**PROVINCIA DI VERONA**  
**Settore servizi in campo ambientale**  
**Servizio Valutazione Impatto Ambientale**

**Oggetto:** [VIA1180-RL] Rilascio del Provvedimento Autorizzatorio Unico Regionale ai sensi dell'art. 27-bis del D.Lgs. 152/2006, relativamente al “Progetto di un impianto di smaltimento (D1) di rifiuti contenenti amianto (RCA) da realizzarsi in Comune di Marmirolo (MN)”. Indizione, ai sensi dell'art. 14 comma 2 della l. 241/1990, della Conferenza di Servizi decisoria di cui all'art. 14, comma 4 della l. 241/1990 - Convocazione, ai sensi dell'art. 14-ter della l. 241/1990 e dell'art. 27-bis comma 7 del d.lgs 152/2006, della seconda riunione ai fini della decisione sulla realizzazione ed esercizio dell'opera in progetto.

Proponente: AMMIT S.R.L.

Rif. S.I.L.V.I.A.: VIA 1180-RL

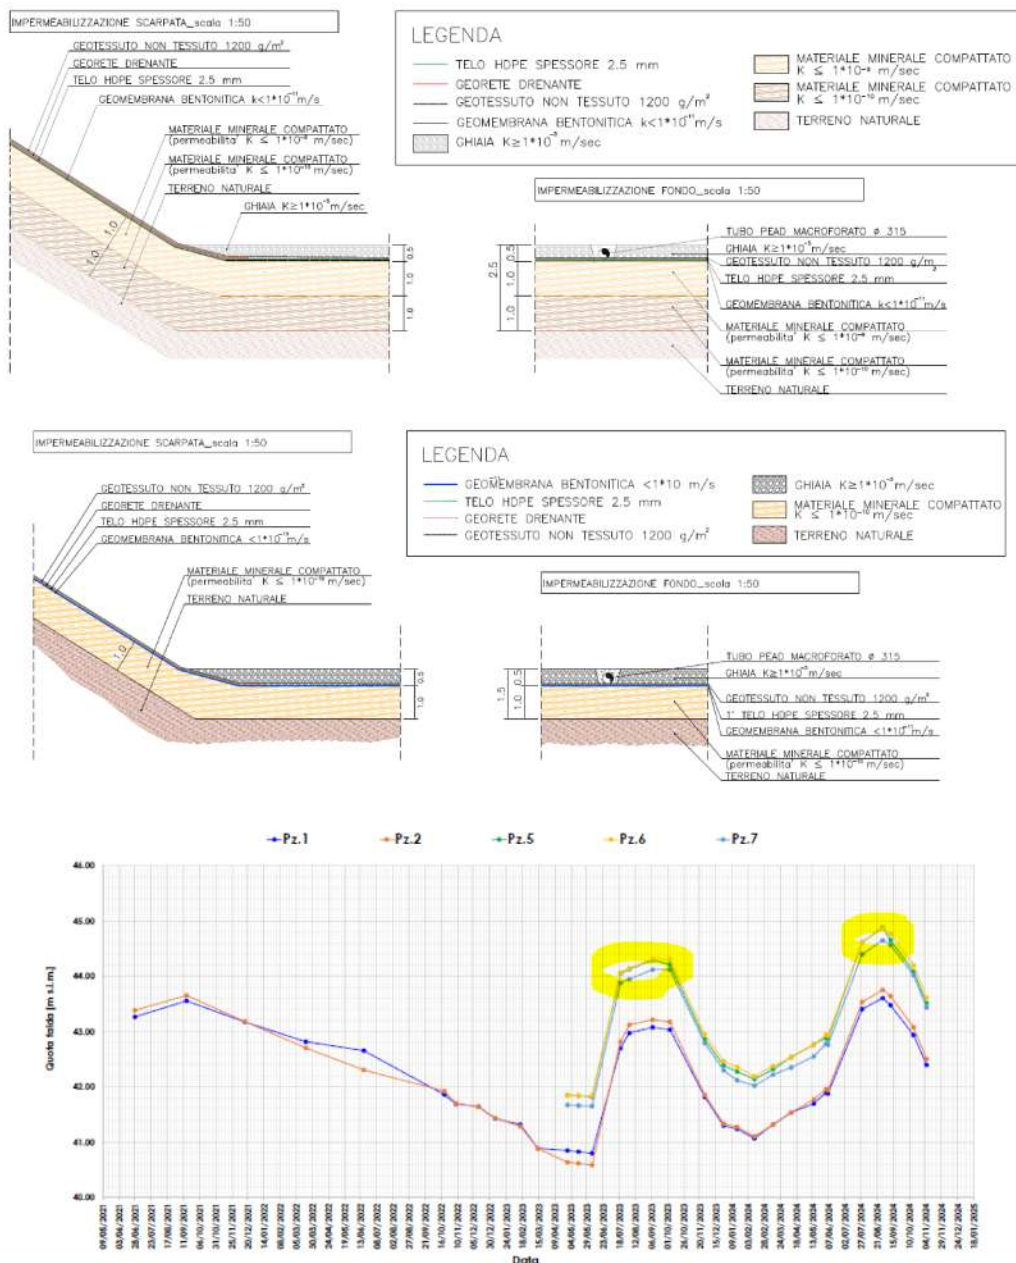
Il progetto è stato rivisto con modifica del pacchetto di impermeabilizzazione del fondo vasca e delle previsioni della quota di massima escursione della falda.

Stante le modifiche apportate al progetto, si rilevano solo alcuni elaborati di sezioni e planimetrie, ma non si trova riscontro di una revisione della relazione tecnica di progetto che giustifichi le modifiche sostanziali al progetto e dimostri il rispetto del franco di +2 m dal livello di massima escursione della falda; di conseguenza anche le valutazioni di impatto andrebbero riviste in tal senso.

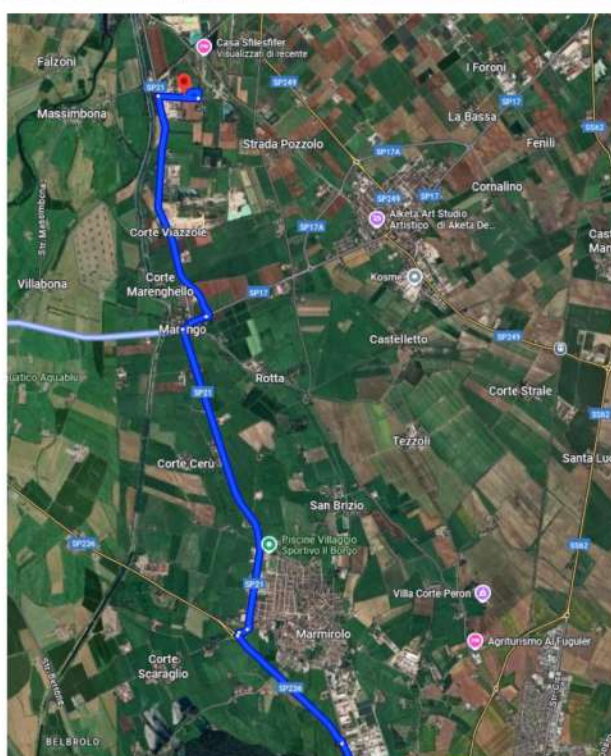
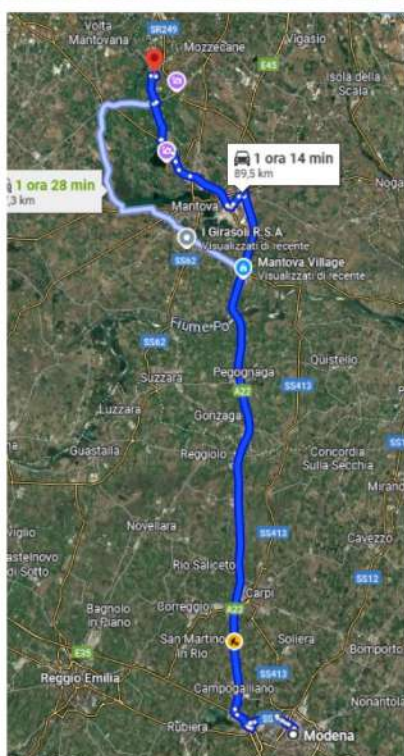
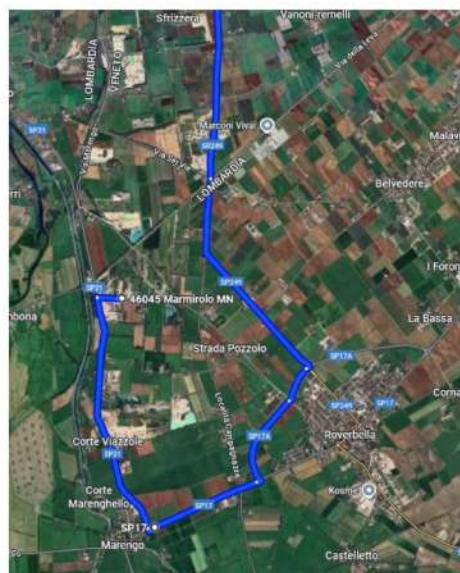
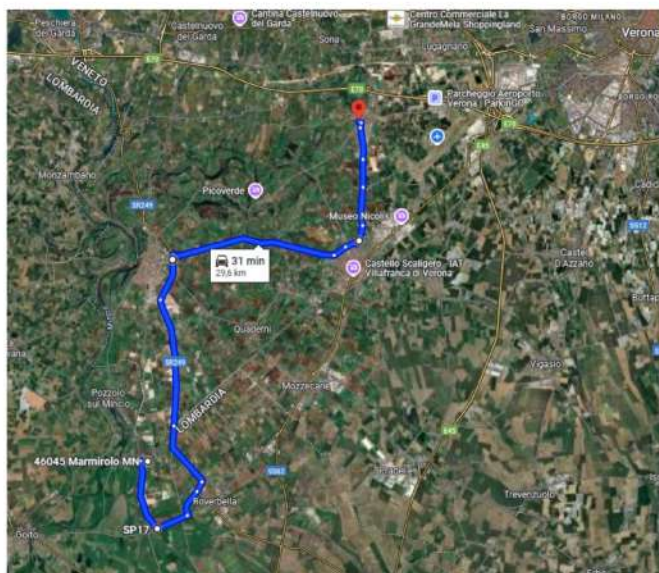
**Ancorché il Proponente dichiara di voler accettare solo flussi provenienti dalla Lombardia quindi da Brescia, tratta per la quale ha svolto l'analisi del traffico, non è possibile escludere flussi dal Veneto e dall'Emilia Romagna, in quanto i flussi di rifiuti speciali non possono essere limitati da autorizzazioni, essendo assimilabili a merce su libero mercato.**

**L'analisi risulta quindi carenti delle direttrici di traffico provenienti da Veneto ed Emilia Romagna.**

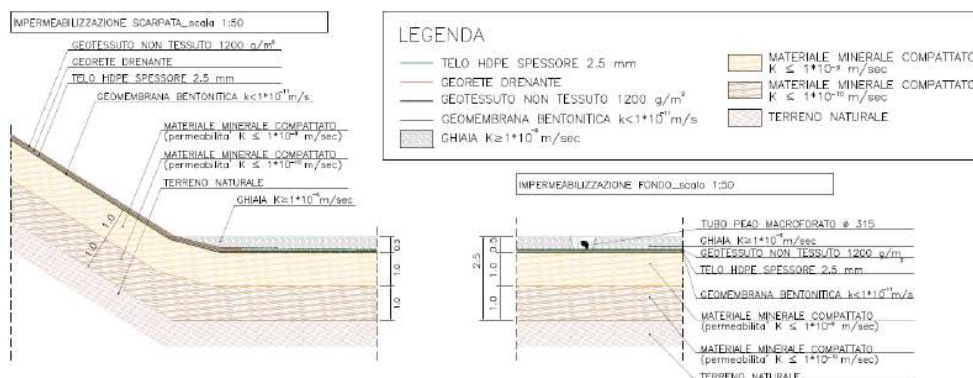
In occasione delle osservazioni prodotte a marzo 2024 si era ravvisata una difformità rispetto alle previsioni del D.Lgs 36/2003, in termini di assenza di barriera impermeabile sul fondo naturale del progetto di discarica.

Il Progetto è stato revisionato a novembre 2024, prevedendo l'inserimento di 1m di argilla in completa sostituzione della formazione geologica naturale la cui permeabilità non corrisponde a quanto richiesto dal D. Lgs 36/2003.

Il fondo naturale della discarica, che presenta una permeabilità medio elevata (verosimilmente, stante l'assenza di dati, con conducibilità idraulica  $K \approx 10^{-3}$  m/s) risulta non corrispondente ai dettami del D. Lgs 36/2003, come modificato dal D. Lgs 121/2020, in recepimento della direttiva (UE) 2018/850 di modifica della direttiva 1999/31/CE, che richiede per una **discarica per rifiuti pericolosi** una **formazione geologica naturale** con **conducibilità idraulica  $k \leq 1 \times 10^{-9}$  m/s** e **spessore  $s \geq 5$  m**.

Figura 3 – Stralcio delle indagini geofisiche

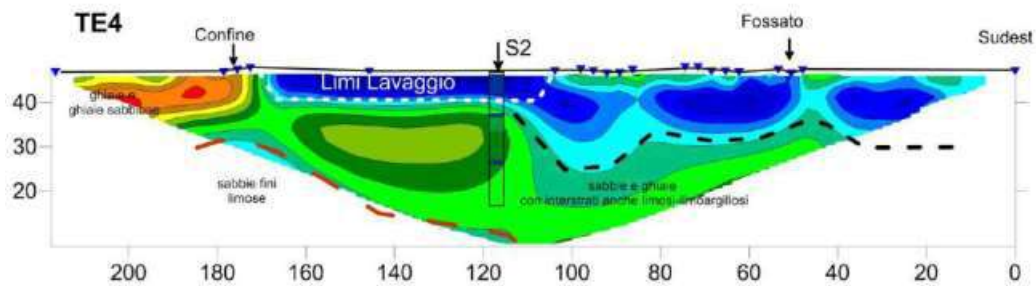
Anche le indagini geofisiche elettrotomografiche, peraltro non estese a tutta la zona in cui le foto aeree storiche segnalano la presenza del lago di cava (Figura 8), evidenziano la presenza diffusa di depositi con matrice fine abbondante e limi di lavaggio fino a circa 6 m da p.c. (cfr. Figura 3 e Figura 4)

Figura 7 – Monitoraggio della falda

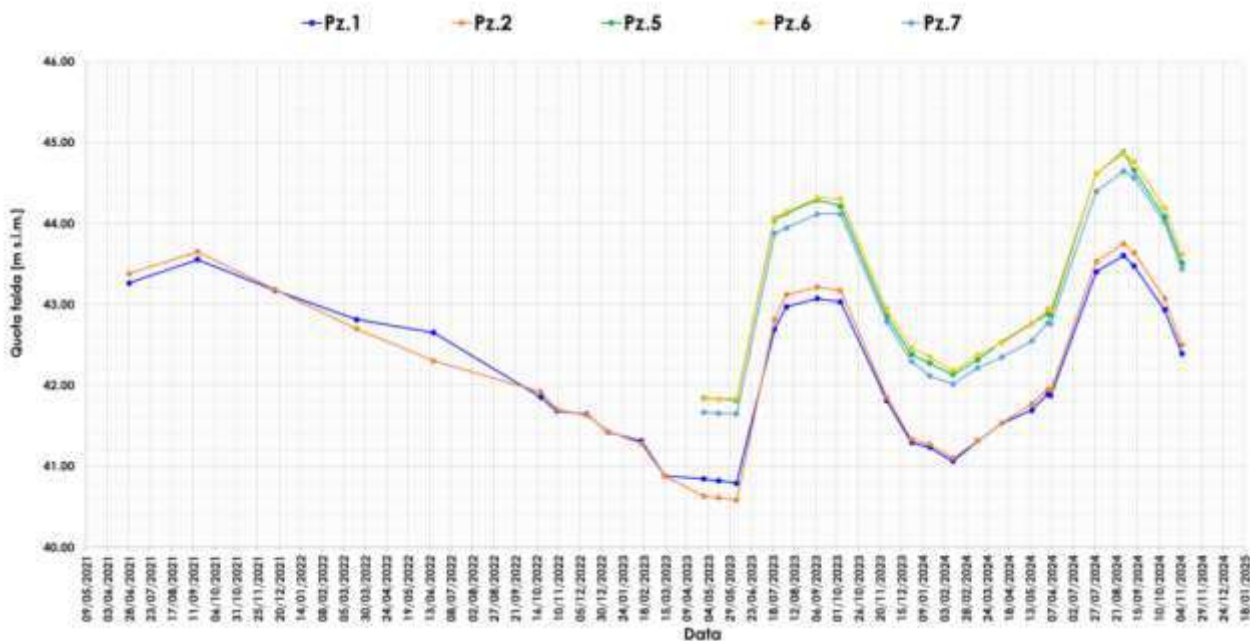
Ad oggi (novembre 2025) i dati dei monitoraggi mensili richiesti non sono pervenuti, o quanto meno non sono stati resi disponibili agli scriventi. Risulta, quindi che non sono state rispettate integrazioni richiesta dalla Regione.
